设计变更单

编号：HD-JZ-QP-04-17

建设单位	湖南城陵矶临港新区开发投资有限公司	工程代号	2018-AW017-05
工程名称	湖南城陵矶临港新区临港高新产业园项目3#宿舍	专业代号	建施
		修改号	015

根据湖南临港开发投资集团有限公司2021年6月28日来函要求，现对高新产业园二期3#栋一层食堂做出如下变更。

- 3#栋宿舍食堂一层平面图
- 外墙内保温修改范围
 - 页岩多孔砖砌体墙200厚
 - 轻质隔墙 (材料详见二次装修)
 - 需由-0.100标高回填至-0.050标高范围
用建筑垃圾/煤渣回填
 - 需由-0.400标高回填至-0.050标高范围
用建筑垃圾/煤渣回填

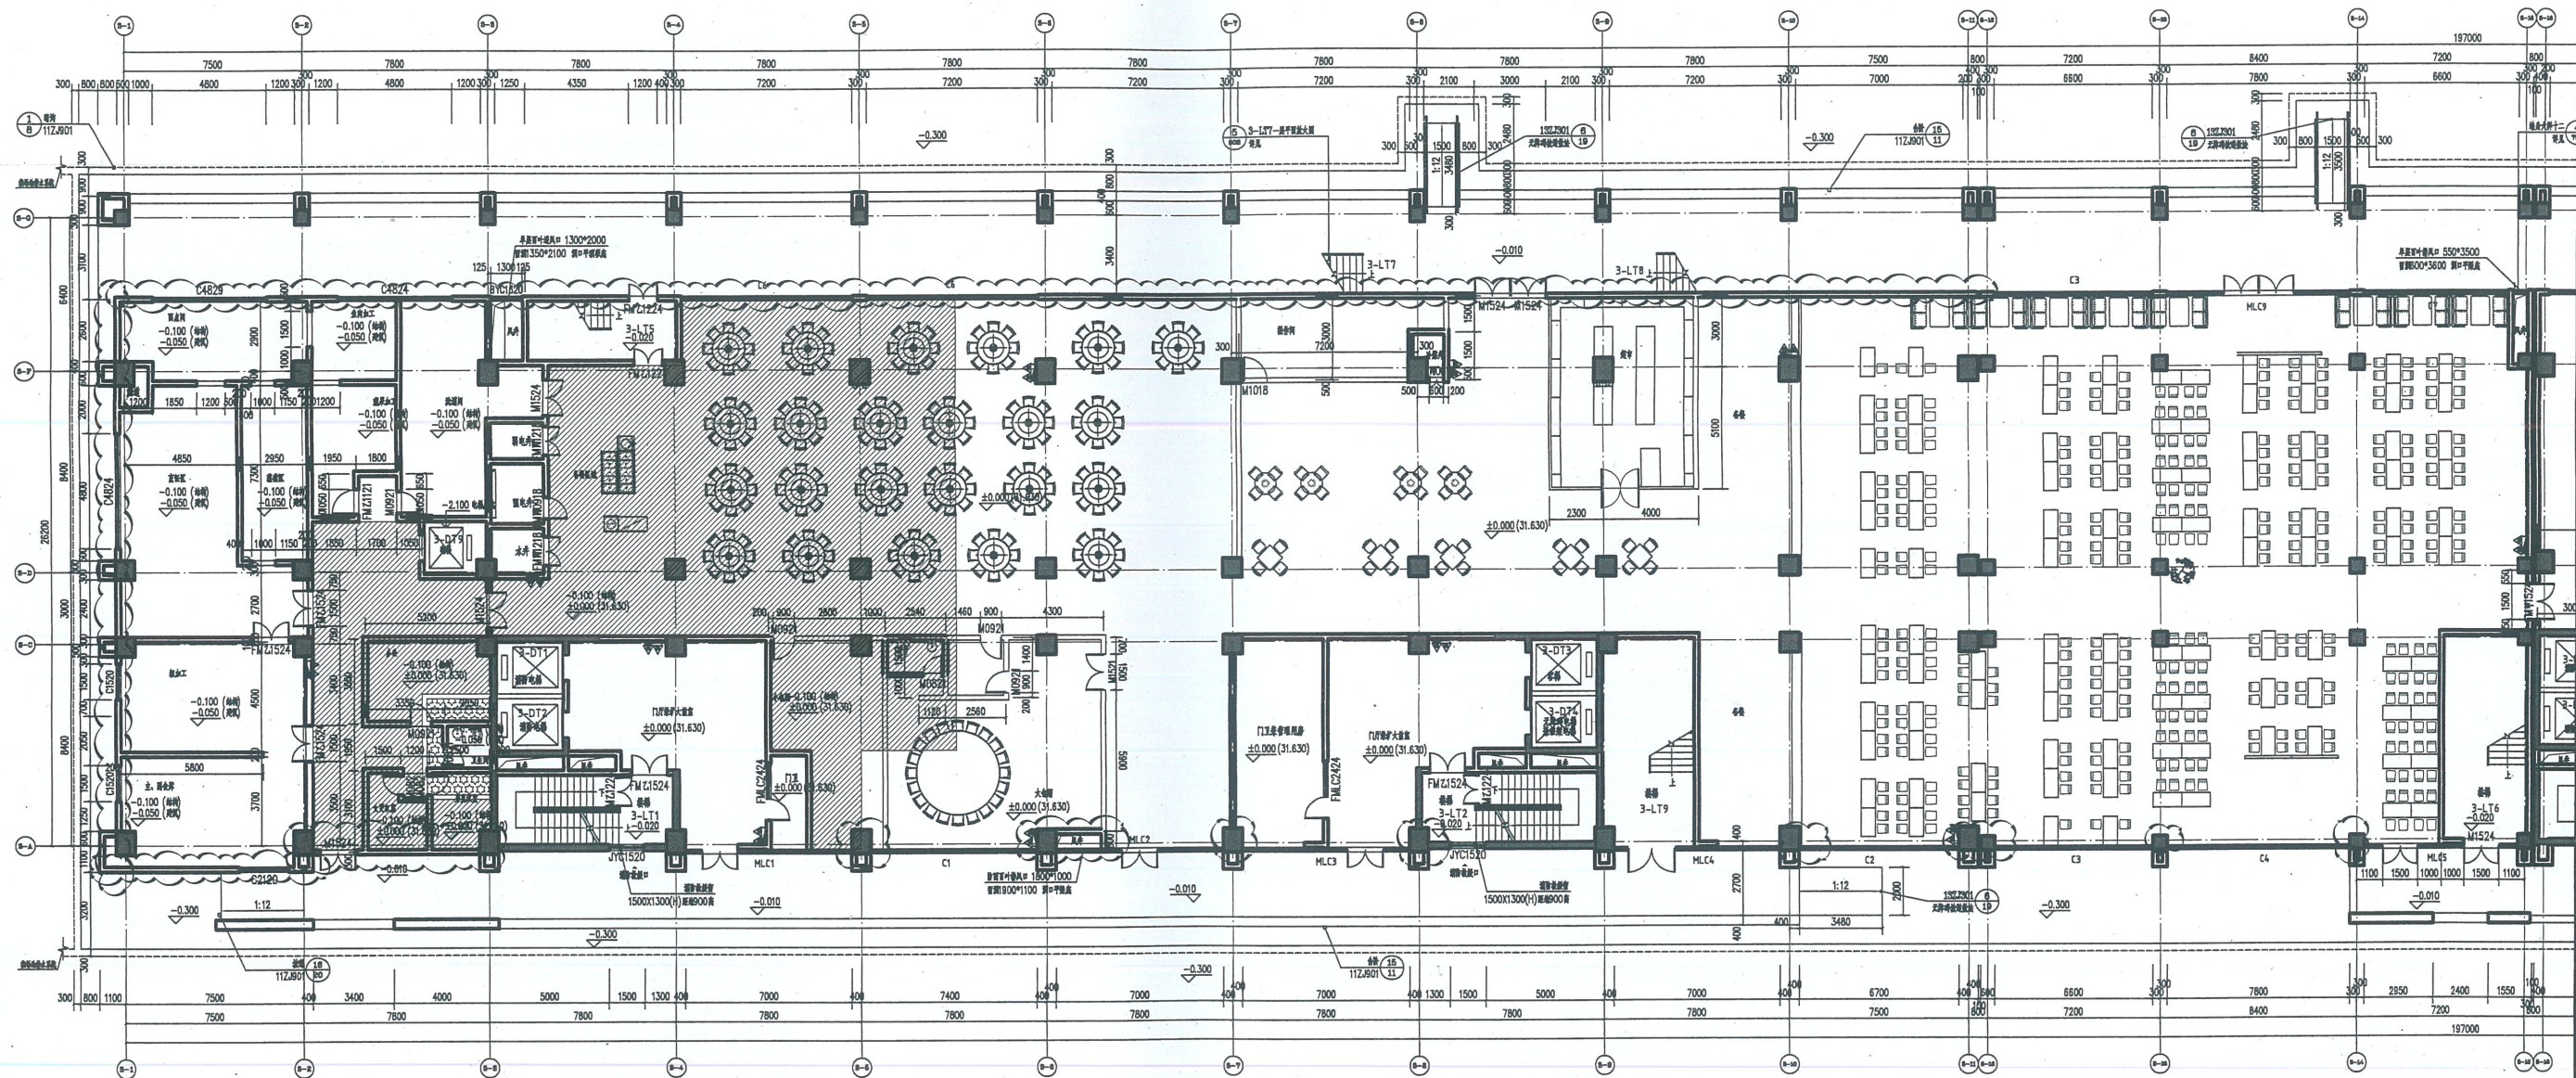
1.平面布置调整，详附图01

3.参考《2019年湖南省建筑节能技术、工艺、材料、设备推广应用和限制禁止使用目录》中对于玻璃棉板的要求，外墙内保温做法厨房、卫生间范围修改为17J908-2 1-37页2-2潮湿区做法，用餐区、包厢等非潮湿区域修改为17J908-2 1-37页1-1非潮湿区做法。保温材料为玻璃棉板，厚度详见节能说明专篇。

地面铺装图

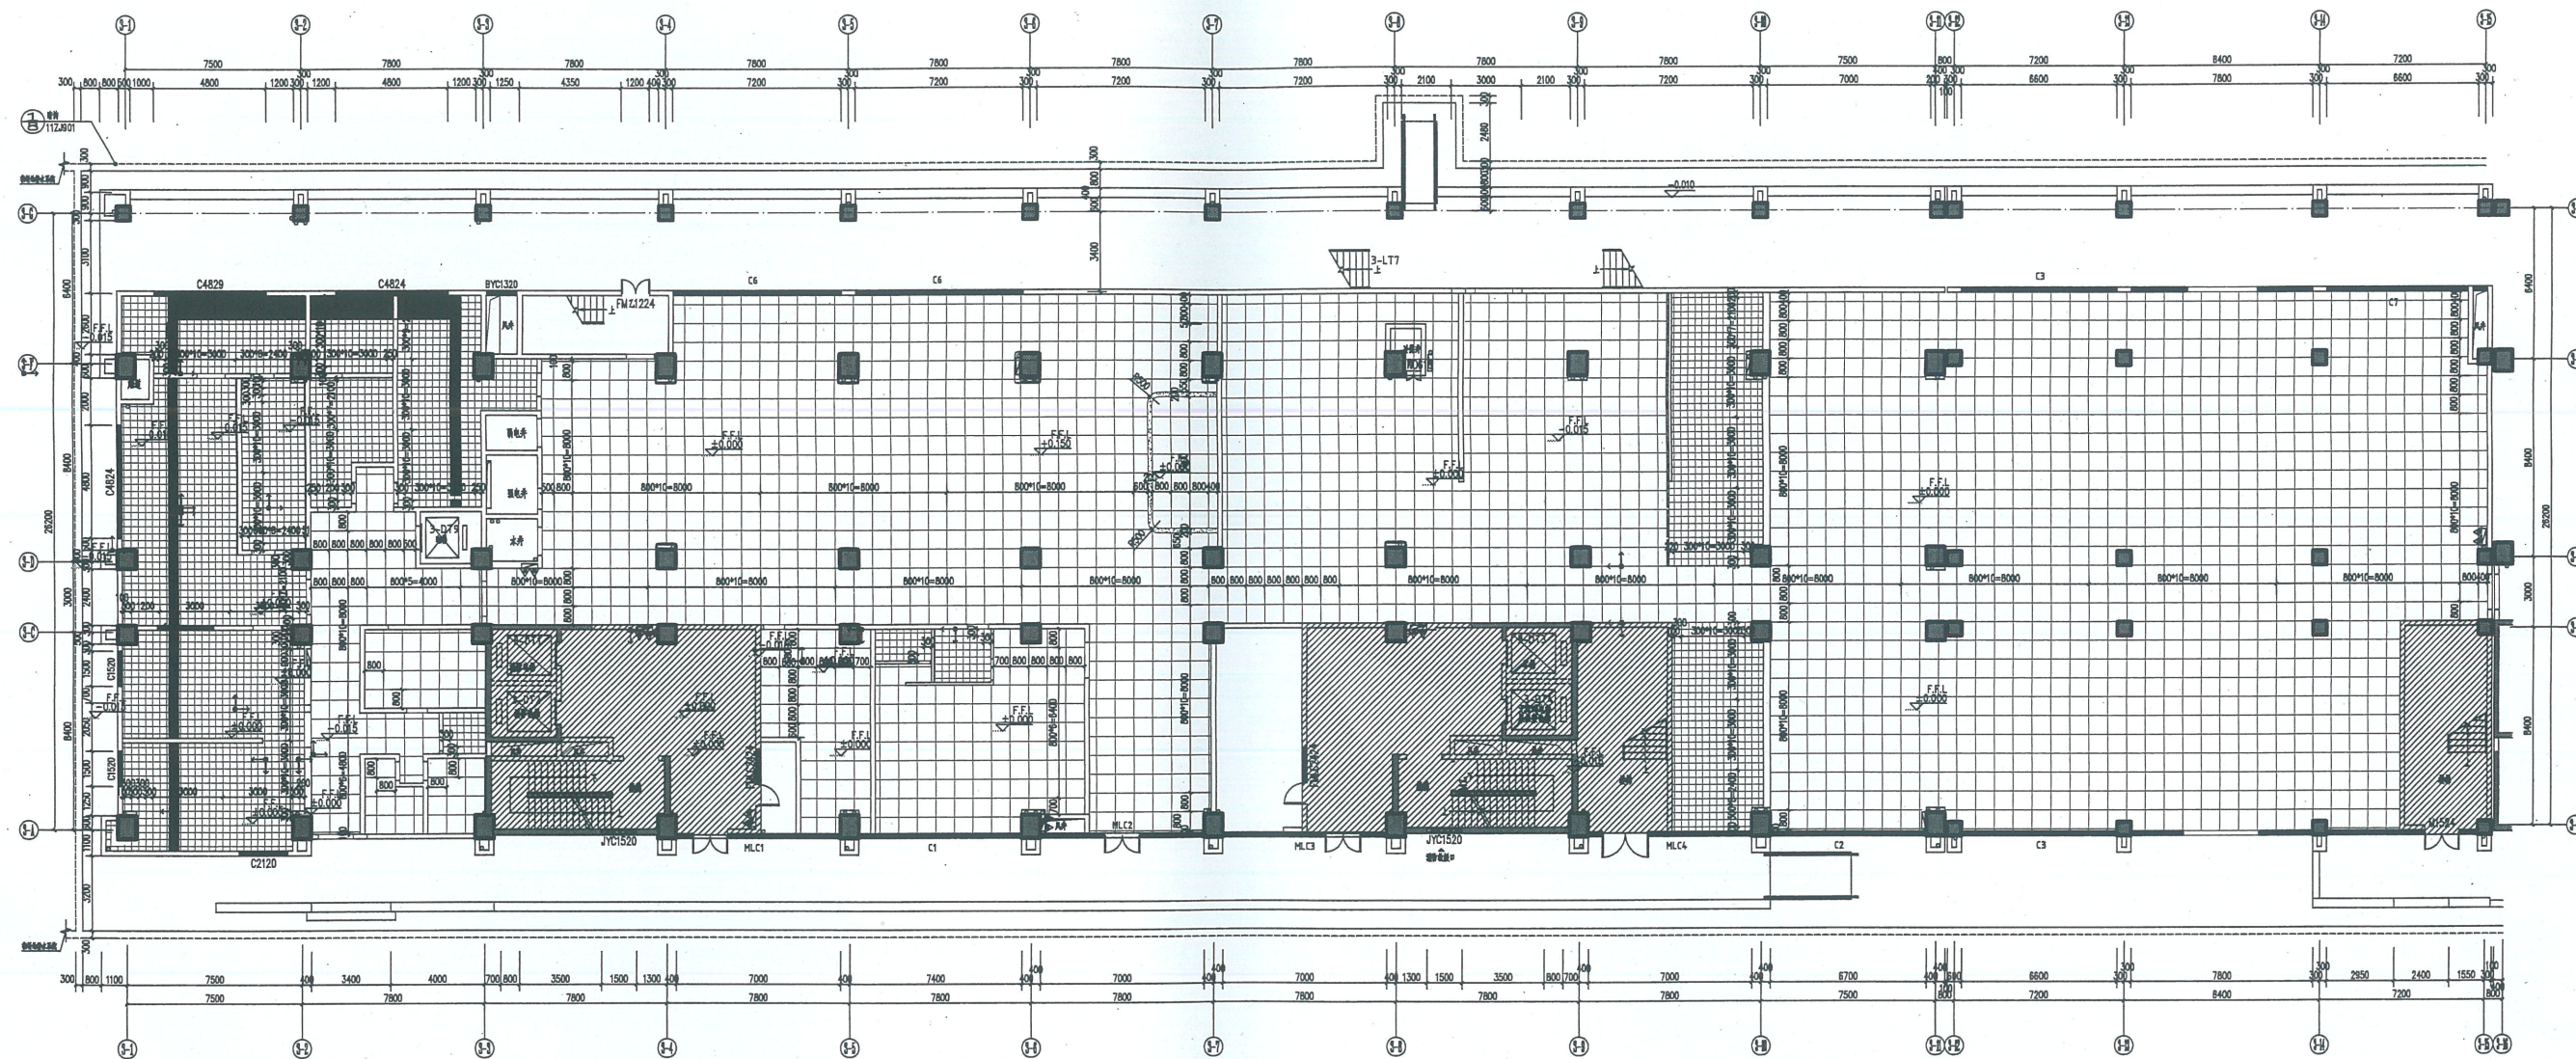
2.厨房区域楼面做法详15zj001楼201陶瓷地砖防水楼面，卫生间区域做法楼面详15zj001楼201陶瓷地砖楼面XF，餐厅区域楼面做法详15zj001楼201陶瓷地砖楼面。修改范围内所有内墙详15ZJ001内墙6水泥砂浆墙面，所有墙裙详15zj001裙8釉面砖墙裙，墙裙瓷砖规格300X600，墙裙高度1.5m。地面铺装示意图详附图02。
